Mission régionale d'autorité environnementale
BOURGOGNE - FRANCHE - COMTÉ

**Avis de la Mission Régionale d'Autorité environnementale
de Bourgogne-Franche-Comté
sur le projet de centrale photovoltaïque
sur la commune de Calmoutier (70)**

N °BFC-2024-4210

Figure 3: Synthèse des enjeux écologiques globaux (Source : étude d'impact)

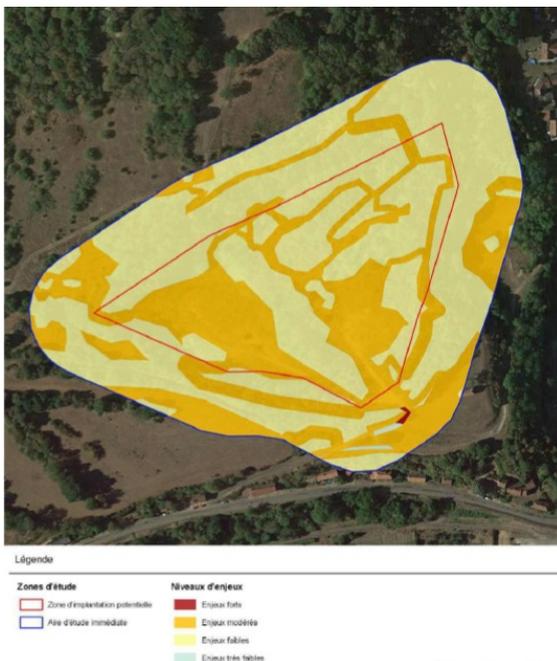
Or, la variante finale s'implante sur des zones jugées à enjeu modéré (pelouses semi-sèches, territoires de nidification pour plusieurs espèces d'oiseaux...) et évite des secteurs considérés comme à enjeu faible (Figure 3), tel que l'ourlet central composé de boisements et de fourrés (ces secteurs pentus rendant de fait l'implantation des panneaux très difficile). La quantification de la perte écologique des habitats d'intérêt communautaire n'est pas réalisée, notamment pour les espèces inféodées à ces milieux.

La MRAe recommande de renforcer les mesures d'évitement et de réduction afin de réduire les impacts sur les habitats naturels et la flore, et de définir des mesures de compensation si les impacts résiduels restaient significatifs.

Figure 4: Implantation du projet (Source : Étude d'impact, partie VI.3)

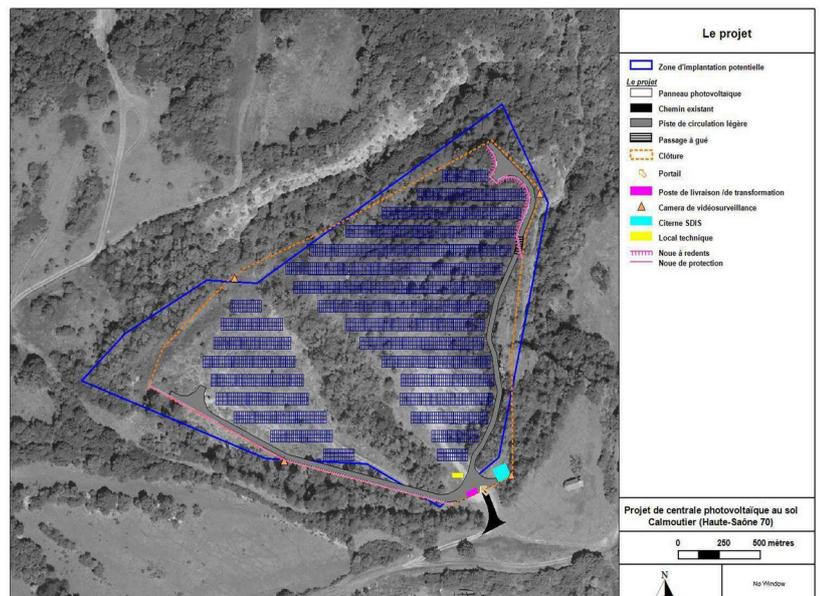
Une des mesures d'évitement présentées concerne les stations d'Ophrys abeille, or le plan masse du projet prévoit l'accès au parc à cet endroit.

Figure 5: Implantation du projet associée aux enjeux ornithologiques (Source : étude d'impact, partie IV.3)

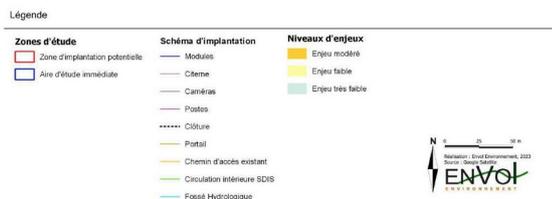
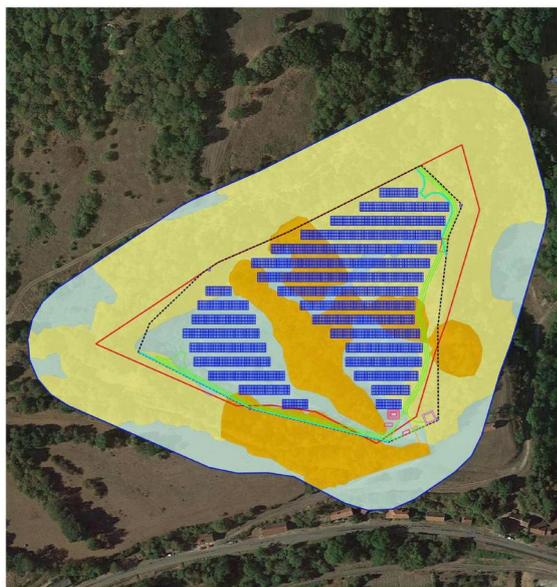
Toutefois, le dossier évalue l'enjeu avifaune de faible à modéré pour 11 espèces, l'enjeu pour l'ensemble des autres espèces étant qualifié de très faible¹¹. Seul l'enjeu concernant le Serin cini est jugé fort en période nuptiale. Le niveau d'impact brut du projet est considéré, selon les espèces, comme fort (dérangement des espèces nicheuses) à très faible (destruction d'habitat de reproduction et d'alimentation, d'individus ou de nichées).

Après la mise en place de mesures ERC (éviter géographique et temporel, balisage et mise en défens des zones sensibles, conservation d'espaces ouverts entre les panneaux), le dossier conclut à une réduction des dérangements et une absence d'abandon des nichées pour un impact résiduel considéré comme très faible. L'impact résiduel en phase d'exploitation n'est pas caractérisé, le dossier précisant seulement en page 206 que l'habitat de reproduction des espèces nichant au sol telles que l'Alouette lulu sera présent et que les espèces pourront recoloniser le site.

L'impact du projet entraînant la réduction des habitats de chasse pour l'avifaune et de reproduction pour de nombreuses espèces nicheuses protégées semble sous-évalué.

- **de revoir à la hausse le niveau d'enjeu pour les espèces d'oiseaux à statut de conservation menacé (en danger, vulnérables ou quasi menacées) présentes sur le site, de compléter l'étude d'impact par une analyse complète des incidences sur ces espèces et de définir des mesures ERC adaptées ;**
- **de reprendre l'analyse des atteintes sur les espèces nicheuses et la caractérisation du risque de destruction d'habitats et de renforcer les mesures d'évitement et de réduction en conséquence.**

Figure 6: Implantation du projet associée aux enjeux chiroptérologiques (Source : étude d'impact, partie IV.3)

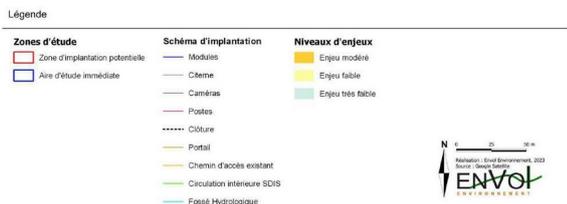
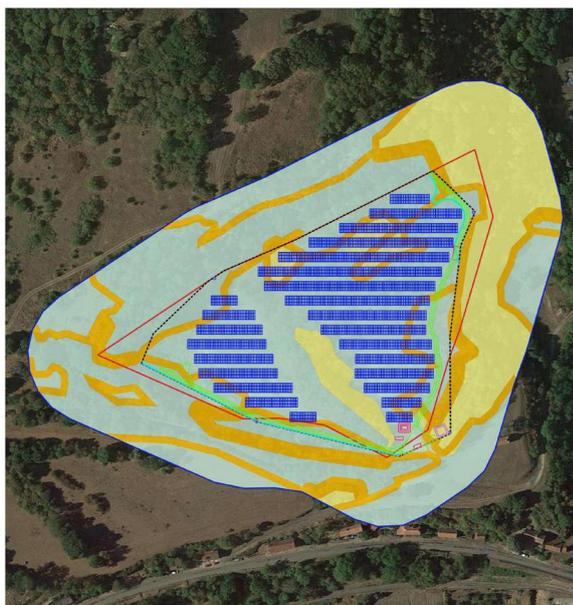
Le niveau d'incidence brut du projet est jugé moyen pour trois espèces (Barbastelle d'Europe, Petit et Grand Rhinolophe) et faible à nul pour les autres espèces¹². L'impact résiduel est qualifié de très faible après application des mesures ERC (adaptation du calendrier des travaux, balisage et mise en défens des zones sensibles).

Or, l'enjeu relatif aux chiroptères peut être considéré comme fort du fait de la présence avérée dans les environs de la ZIP de colonies ou de milieux reconnus comme favorables pour la présence de certaines espèces. Concernant le risque de collision entre les chiroptères et les panneaux solaires, il n'a pas été mis en évidence, mais il est suspecté par différentes études¹³.

- **de mieux justifier l'absence d'impact résiduel sur les espèces de chiroptères à statut de conservation menacé, au regard de la perte de territoire de chasse ;**
- **de reprendre l'étude d'impact pour proposer des mesures ERC permettant réellement d'atteindre des impacts résiduels non significatifs pour les espèces présentes ;**
- **de laisser un espace suffisant avec les éléments boisés¹⁴ et de préciser les modalités d'entretien des espaces périphériques hors emprise clôturée, de façon à maintenir leur intérêt écologique.**
